Athugasemd vegna þrengingar Aðalgötu og Múlavegar Bygginga og- skipulagsnefnd/

Ólafsfirði júní 2024

Breytt deiliskipulag, mvk. 1:1.500

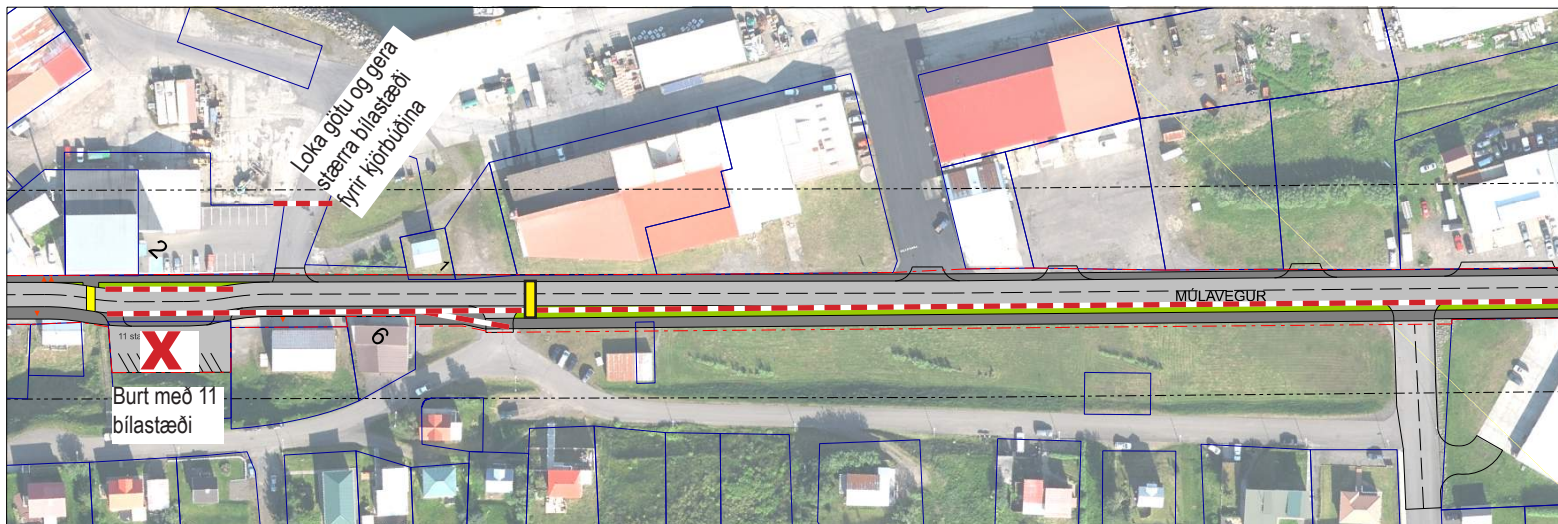
Vil gera athugasemd við fyrirhugaðar þrengingar á Múlavegi og Aðalgötu norður úr bænum.

Bendi á að eins og sagt var að tilgangur með að þrengja götuna væri til að lækka ökuhraða, þá tel ég það mjög misráðið og geri bara meiri slyshættu í umferð um þetta svæði. Vil að fyrirhuguð 11 bílastæði, göngu- og hjálastígur framan við Múlaveg 4 og 6 verði ekki að veruleika. Bara látið í friði eins og það er núna. Götupverun með hraðahindrun verði gerð norðan við gatnamótin (gult) upp á Brekkugötu og góð gang- og hjólabraut þar suður að gangstétt við Kjörbúðina. Helst lokað fyrir akveg niður að höfn hjá bílastæðinu og það stækkað í staðinn. Grænt belti, þrenging norður Múlaveginn og framan við Kjörbúðina er bara til að auka slyshættu. Burt með það.

Til að lækka ökuhraða skal bent á að setja frekar upp gangbrautir/hraðahindranir, þrengingar með hraðaskiltum og hraðamyndavélar.
